改善箇所説明図

基準不適合発生箇所

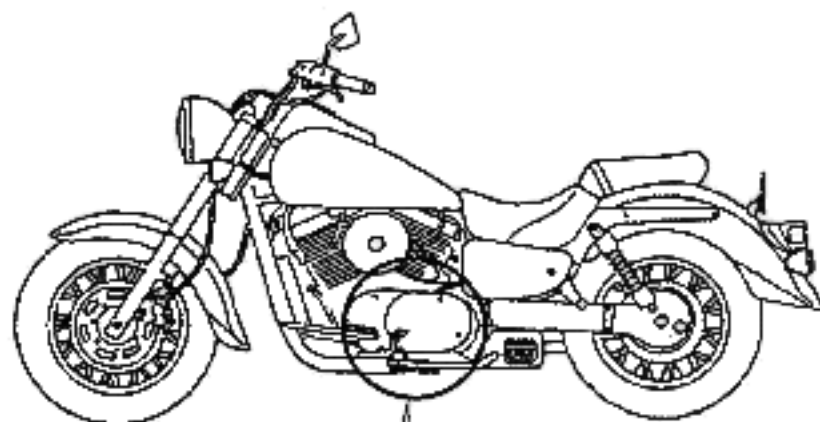
動力伝達装置の変速機の入力側4速ギヤに製造不良のものがあり、そのままの状態で使用を続けると、最悪の場合、当該ギヤと噛合う2速ギヤが破損し、原動機が停止するおそれがある。

2速ギヤの爪部(斜線部)

4速ギヤの穴部

全車両、後輪の遊び量を点検し、所定の遊び量に満たないものは変速機の入力側4速ギヤを良品と、また、当該ギヤと噛合う2速ギヤを新品と交換する。

原動機の型式刻印の先頭部に識別用ポンチマークを打刻する。
